Du centre ville vers Malemort et de Malemort vers les Chapelies

Malemort vers les Chapélies

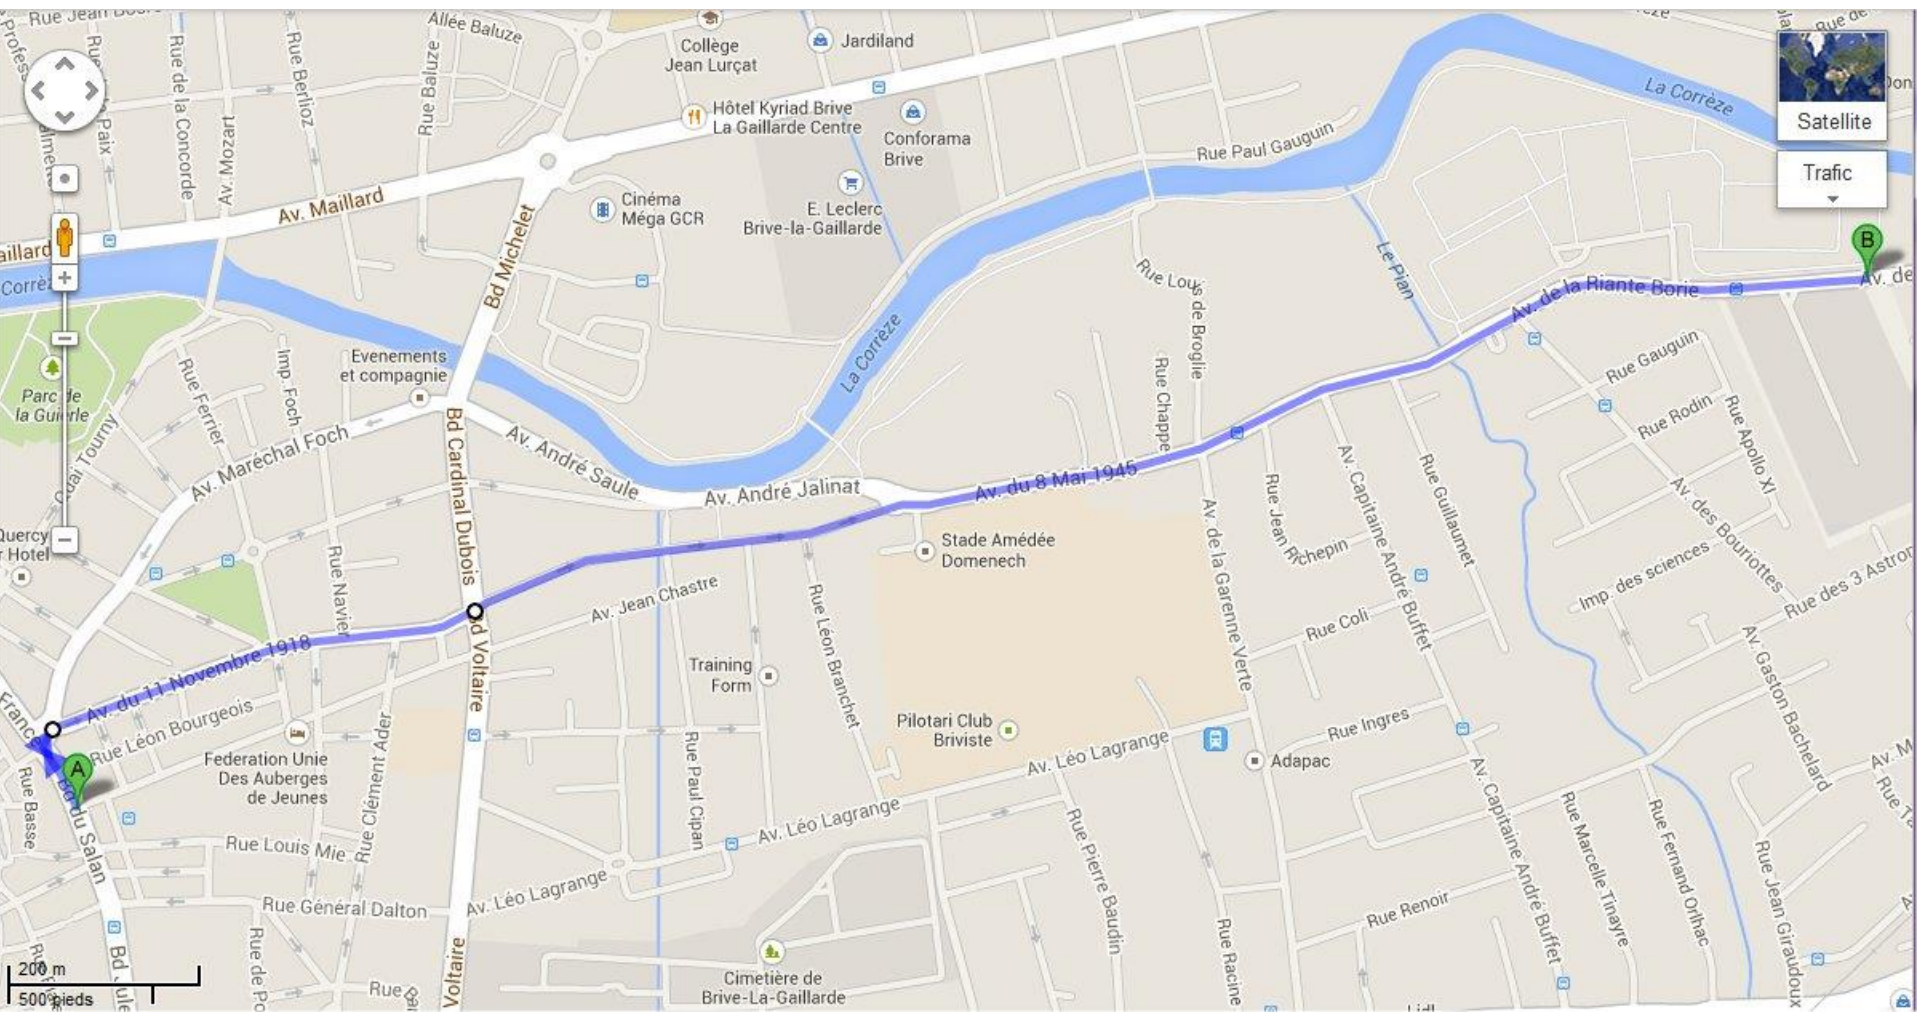
- Sensibiliser les automobilistes qu'il y a des vélos
- Aménager des bandes et pistes cyclables pour sécuriser les cyclistes d'une façon optimale

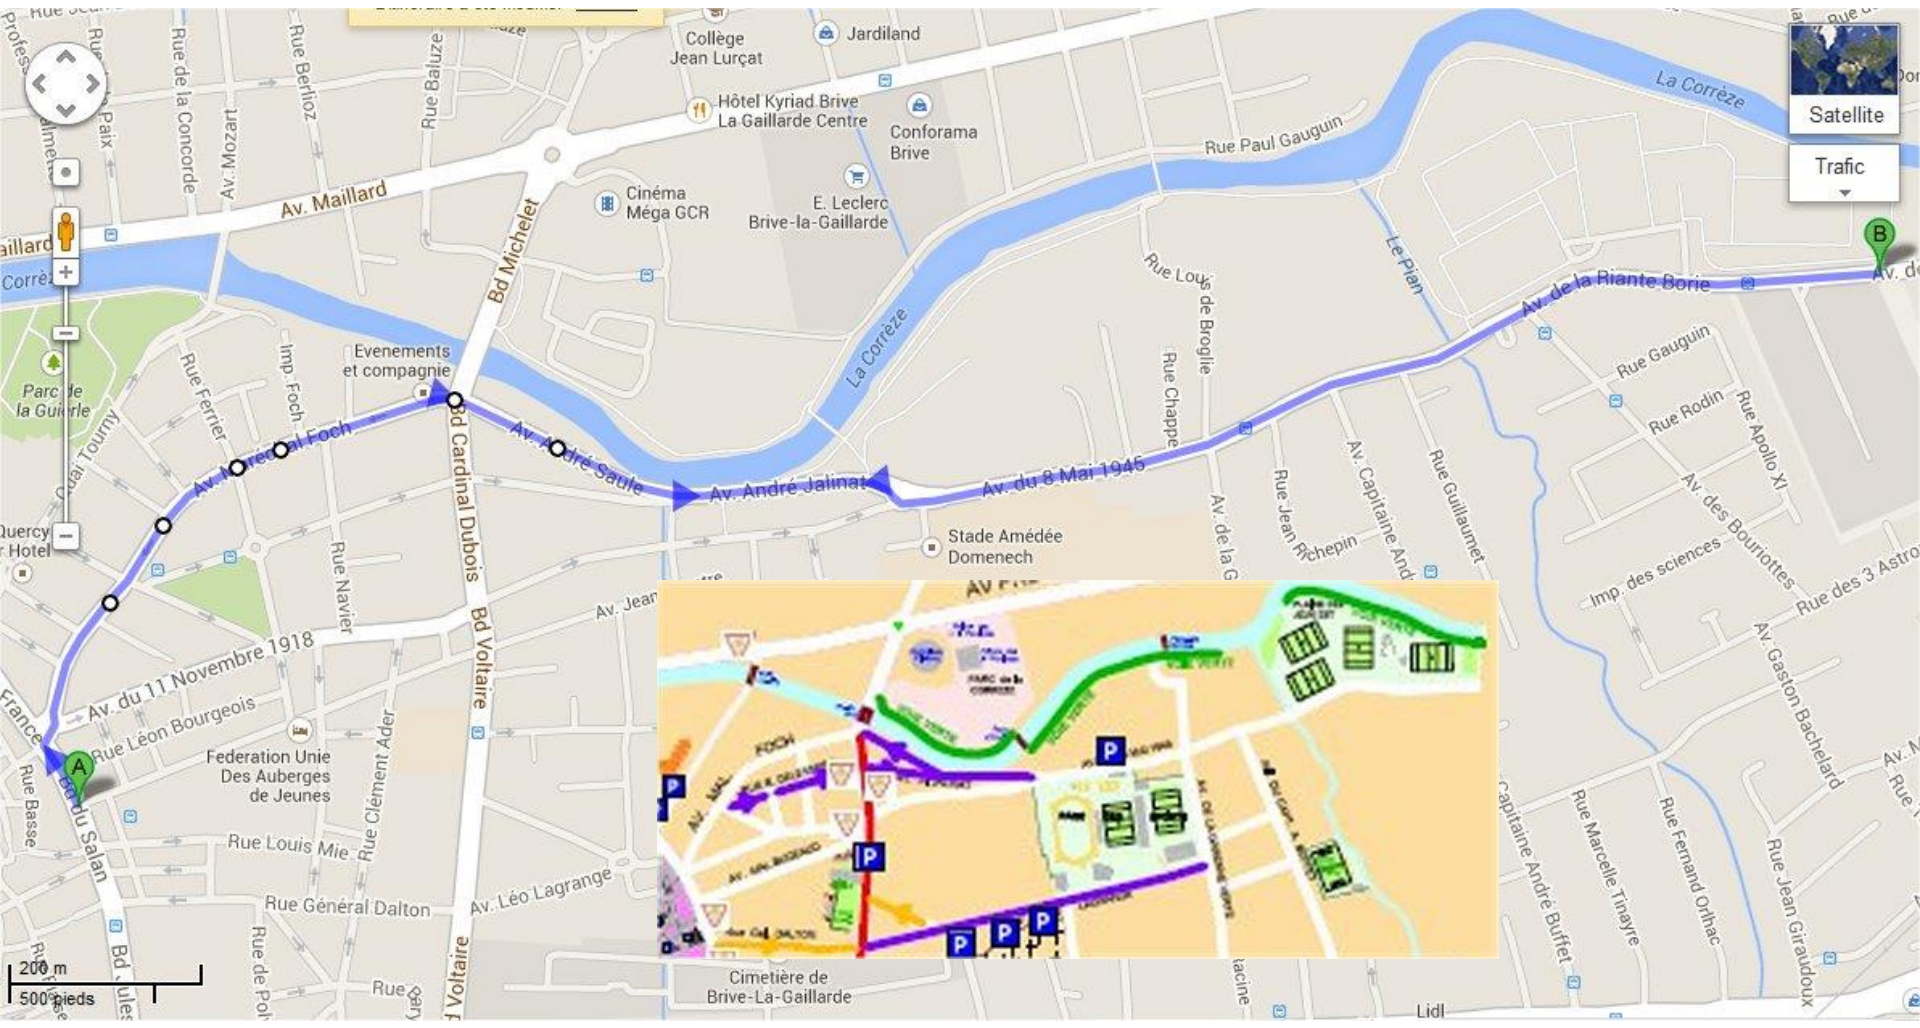
Le réseau cyclable propose encore un autre itinéraire.
Utile de mettre des petits panneaux.

Av du 11 Novembre: du bld Salan tourner à droite, sans cisaillement, mais étroit.

Bande cyclable Av. Mar. Foch

Panneau mal placé (trop à droite, trop haut)

Panneau mal placé (trop à droite)

Pourquoi la bande cyclable ne continue pas?

Marquer bande cyclable sur giratoire, rétrécir giratoire

Marquer bande cyclable

Bande cyclable (trottoir moins large?)

Plus loin bande cyclable sur trottoir: bien

Les cyclistes sont obligés de se remettre sur la rue,
juste avant le giratoire: dangereux et pas clair!

Pourquoi pas prolonger la piste cyclable à l'extérieur du giratoire?

Il y a de la place pour une piste ..

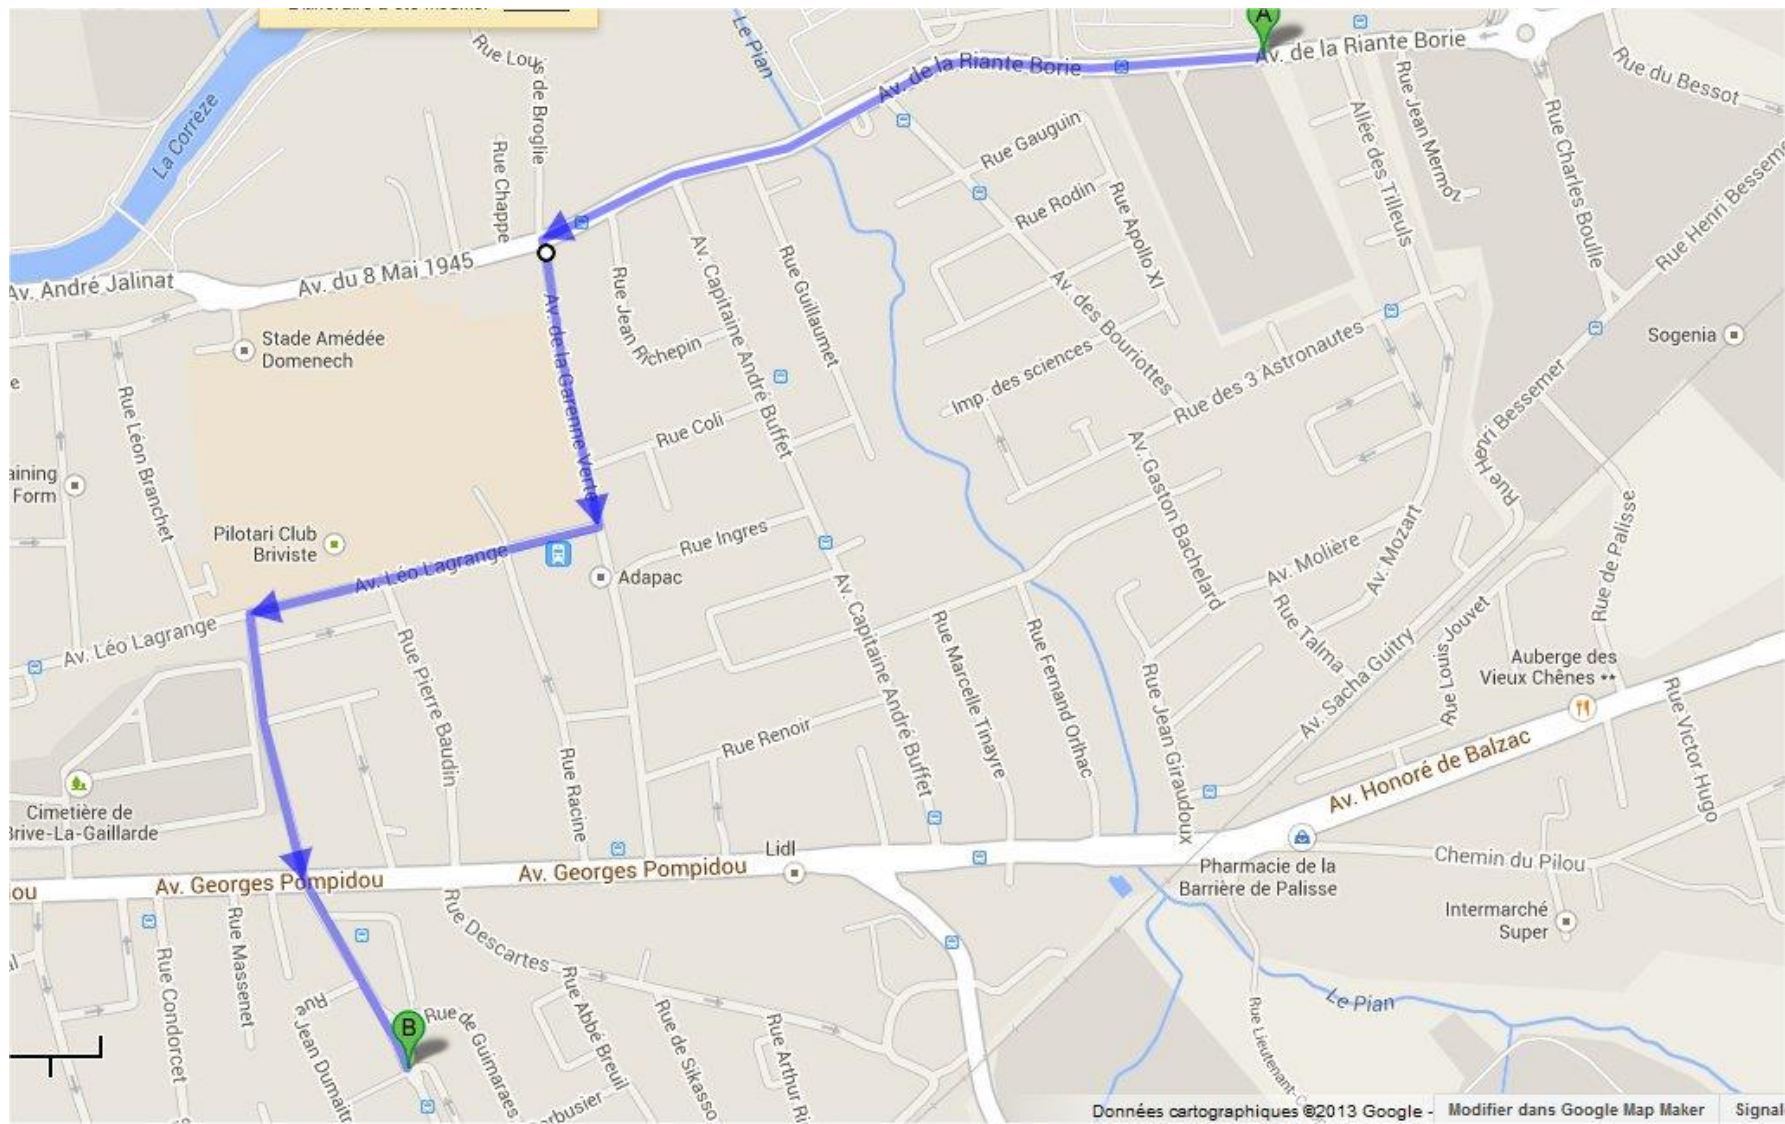
Parc des Bourriotes: vers la voie verte. Accès piste cyclable: marche trop haute

Symbolique .. à Brive il n'y a pas de
bandes et pistes cyclables ? ;)

Avenue de la Garenne Verte: une bande cyclable prévue?

Rue Moïse et Jacques Duché: bande cyclable prévue, bien!

Entrée 'Les Chapélies': pourquoi il n'y a plus de bandes/pistes cyclables?

Bld Voltaire: Accès piste cyclable trop difficile

Pourquoi la piste cyclable s'arrête???

Sens unique sauf vélos?

Rue Fernand Delmas: zone 30 mais pas de priorité à droite

Il manque des pavés juste à l'endroit
ou l'on passe
